LuK Service Info

Part Nr. 233 0034 10 – 310/330mm TGU6

Manufacturer: CNH, LINDNER, STEYR
Art.-Nr.: 233 0034 10

Info: New design / Neues Design / Nouvelle conception / Nuevo diseño / Nuovo disegno / Nuovo segno

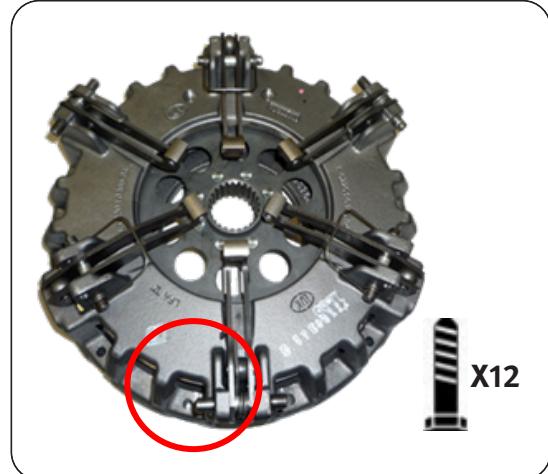
This new design utilises the latest clutch technology, using a vented housing for improved cooling and heat dispersal. Fully interchangeable with existing clutches with no modifications required to vehicle or flywheel. A new fixation bolt set 411 0195 10 12 x M8 x 1.25 x 65mm + Conical washer is supplied with new designs to accommodate the lower housing.
